# 改善箇所説明図

## 【改善対象部位】

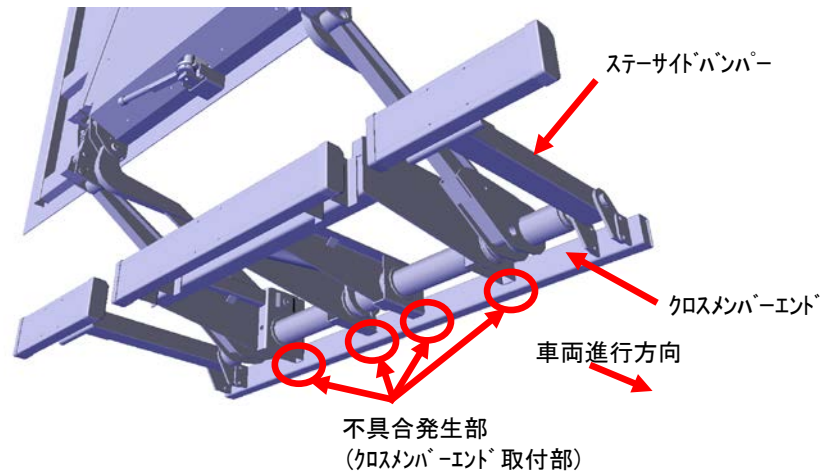
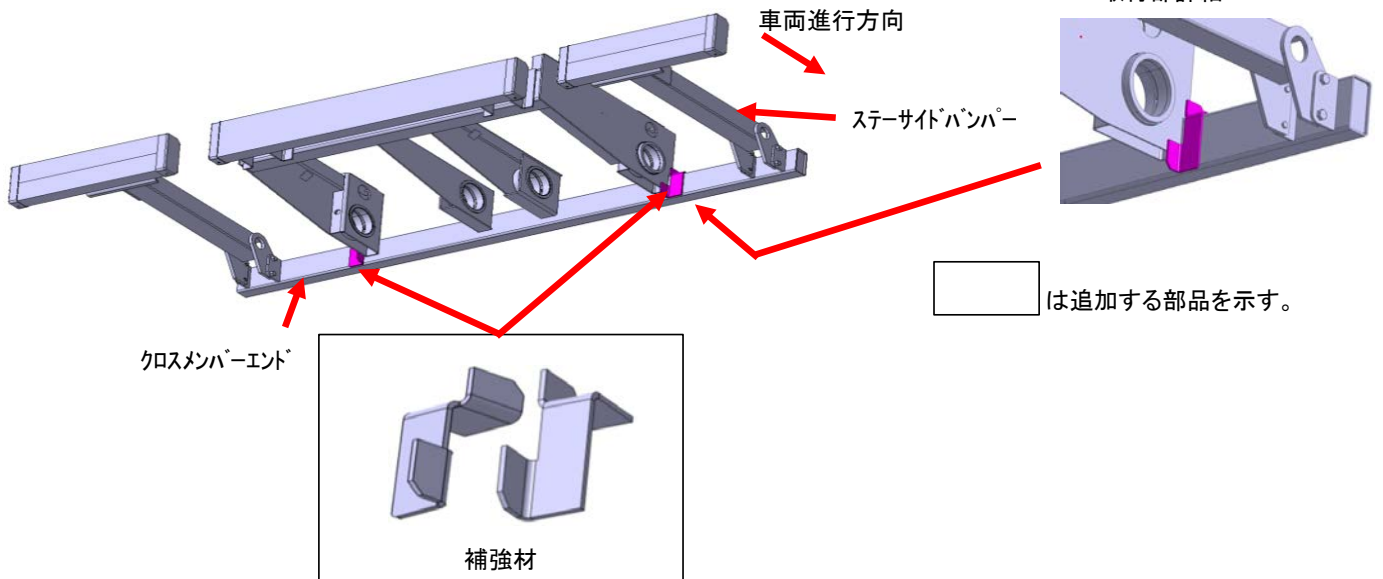
後部突入防止装置において、クロスメンバーエンド取付部の強度が不足しているため、走行振動等により当該取付部に亀裂が生じることがある。そのため、そのままの状態で使用続けると亀裂が進行し、ステーサイドバンパー部にガタや異音が発生するおそれがある。

全車両、クロスメンバーエンド取付部に補強材を追加する。なお、当該取付部に亀裂が生じているものは、溶接にて補修する。
